# 陸側遮水壁閉合後の水位管理について 前回ご指摘事項へのご回答

平成27年3月4日

東京電力株式会社

1. 陸側遮水壁閉合後の水位管理について（補足）
2. 陸側遮水壁 海側に期待する効果
3. 部分先行凍結の必要性和地下水管理
4. 陸側遮水壁 海側の海水配管トレンチ下部における施工について
5. 建屋滞留水の水位制御性について

## 4. 3 トレンチ下部を当面閉合しない場合の地下水位への影響 解析結果

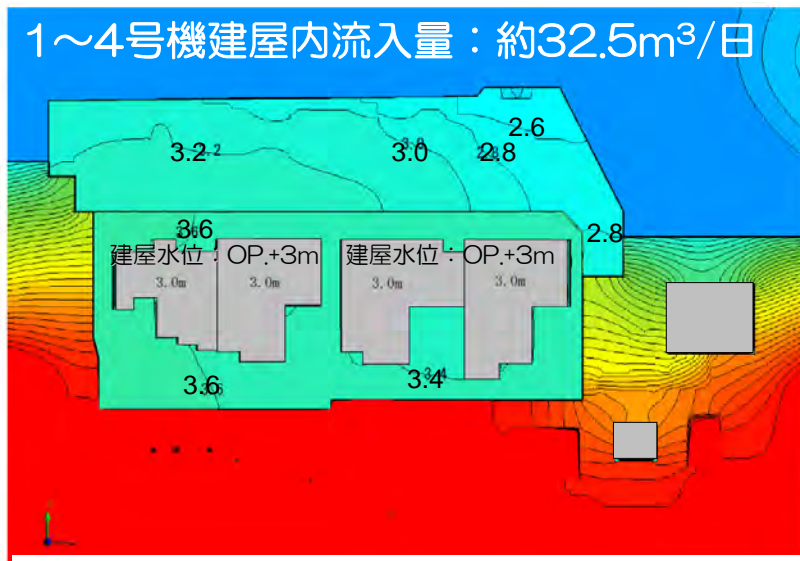
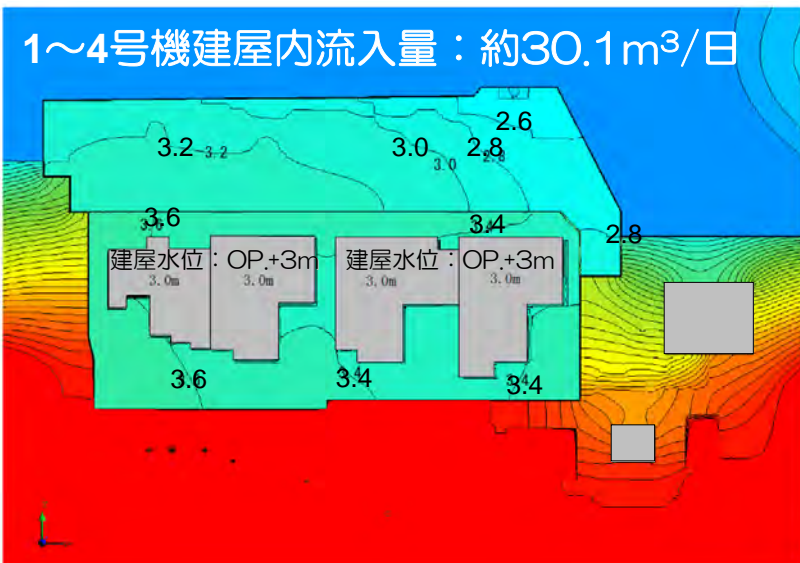
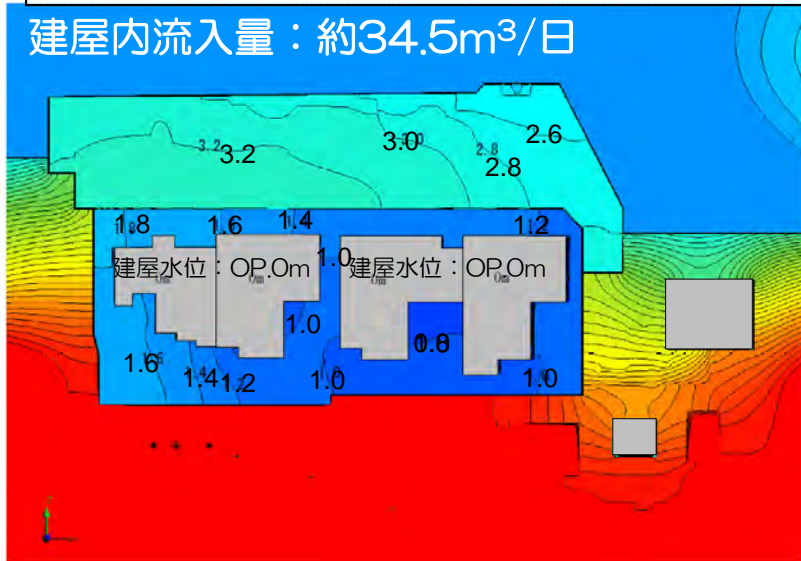
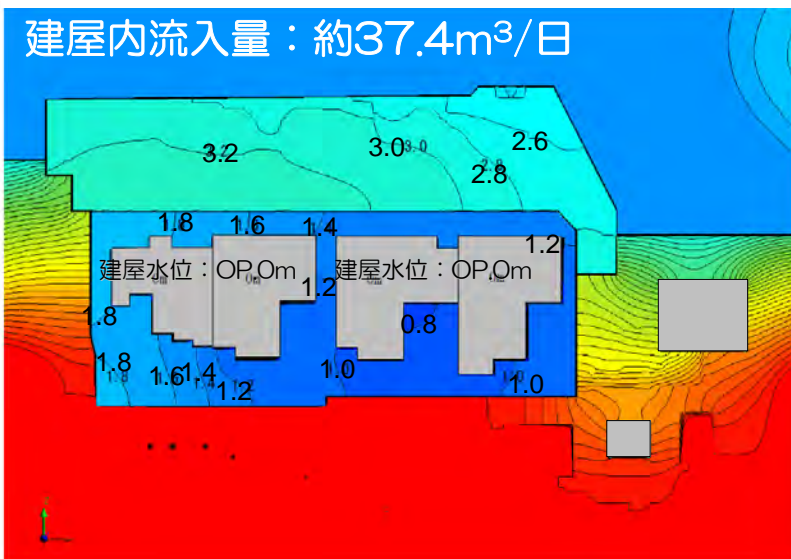
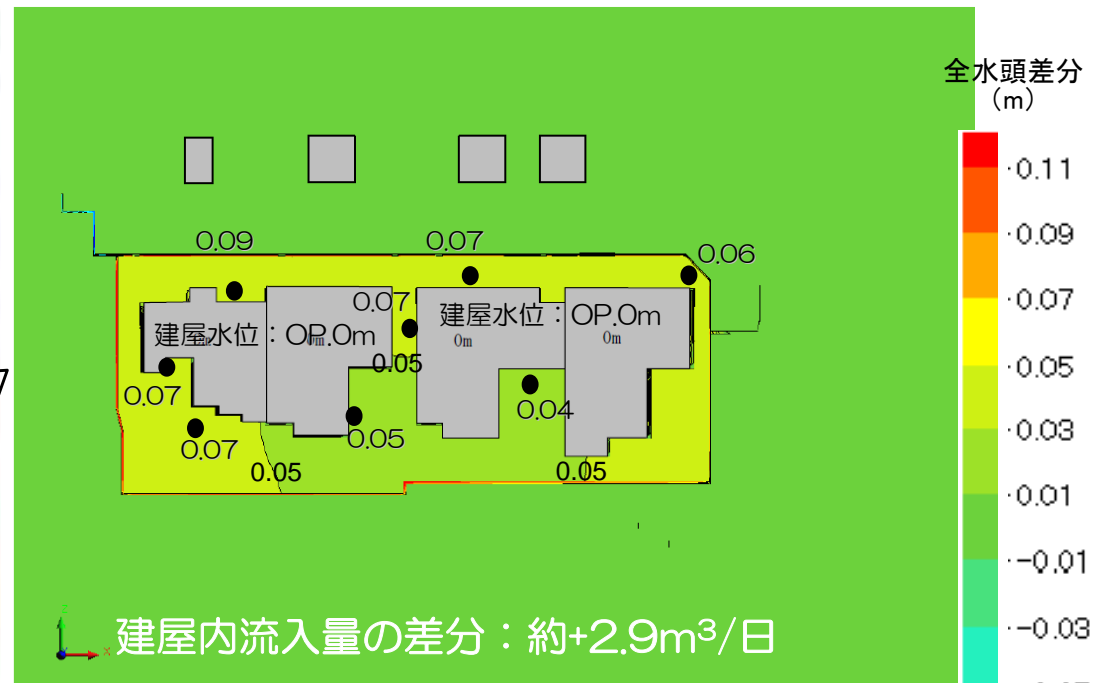
建屋内水位O.P.+3mにおいて、1～3号機海水配管トレンチ下の地盤を閉合しない場合、建屋周りの地下水位に大きな変化は見られない。また、建屋流入量については数m<sup>3</sup>/日減少する。

建屋内水位O.P.±0mにおいて、1～3号機海水配管トレンチ下の地盤を閉合しない場合、建屋周りの地下水位に大きな変化は見られない。また、建屋流入量については数m<sup>3</sup>/日増加する。

- ・ トレンチ下部を含め閉合した場合と1～3号機トレンチ下部を閉合しない場合で建屋周りの地下水位について大きな変化はない。
- ・ 建屋流入量に関しても数 $m^3$ /日程度の差である。
- ・ 従って、当面の間1～3号機海水配管トレンチ下部を閉合しなくても地下水位管理には影響ないものと考えられる。

## 5. 建屋滞留水の水位制御性について

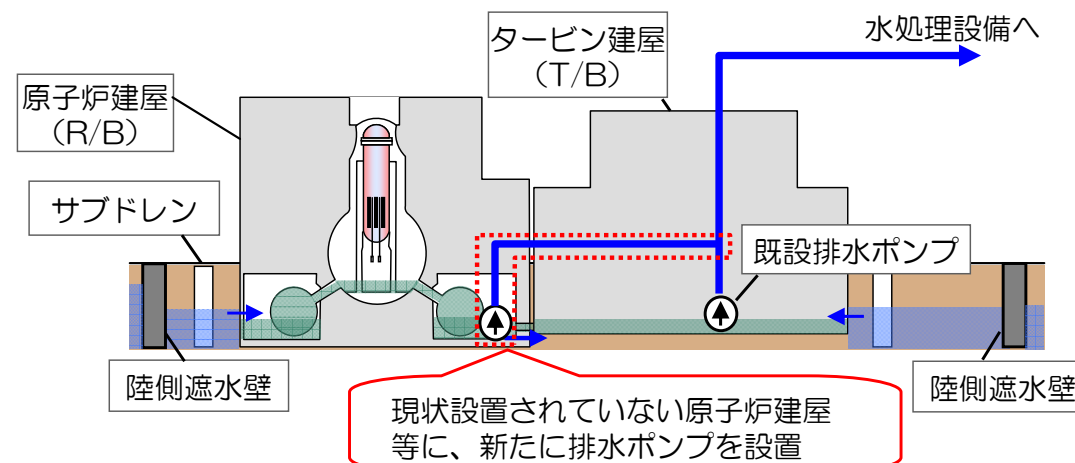
地下水位低下に伴う建屋内滞留水の水位制御のため、原子炉建屋等にポンプを新規設置

- 排水ポンプを従来設置されていない建屋にも配置することで、各々の建屋水位の制御性を向上させる。
- 監視用の滞留水水位計を従来設置箇所から範囲を広げて設置することで、建屋内水位の監視機能向上を図る。
- 従来、現場の手動操作で管理していた水位制御を自動化し、制御性を向上させると共に、被ばく低減を図る。
